平成 26 年 2 月 6 日  
独立行政法人大学入試センター

## 資料の提供について

- ・ 平成27年度大学入試センター試験から使用するリスニング用音声機器について

平成 27 年度大学入試センター試験から使用する音声機器（イメージ）

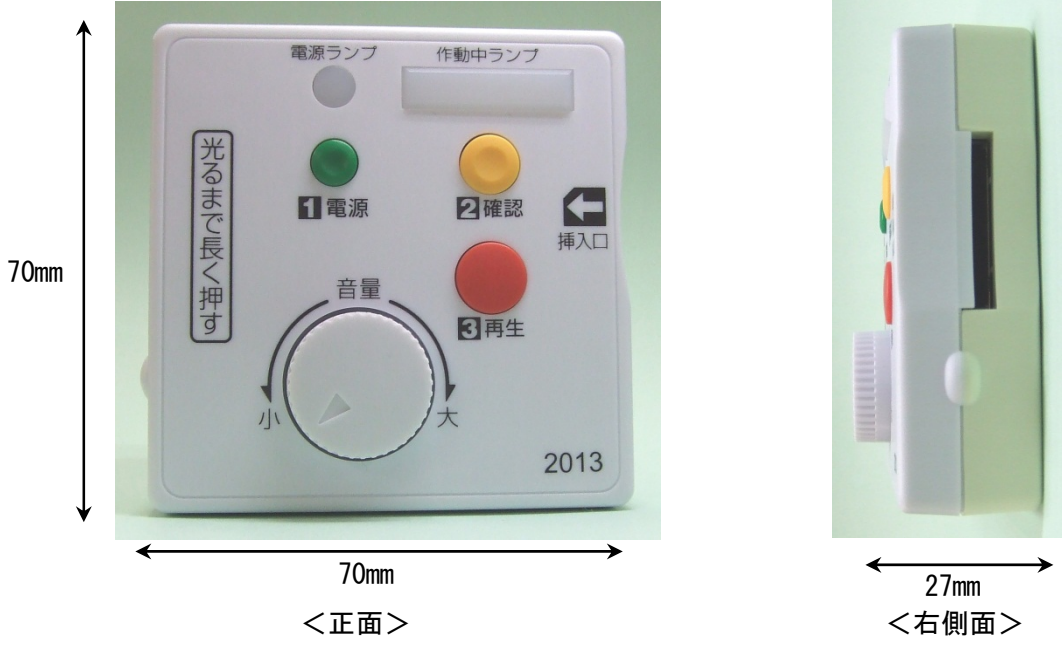
- 1 確認・再生ボタンの誤操作防止スライドカバーを設置（受験者の誤操作防止対策）
- 2 音声メモリー挿入口をICプレーヤーの上部に変更するとともに、挿入口に保護カバーを設置（防塵及び受験者の誤操作防止対策）
- 3 電池を単3アルカリから単4アルカリに変更（軽量化、環境対策）
- 4 イヤホンのリユース化（環境対策）
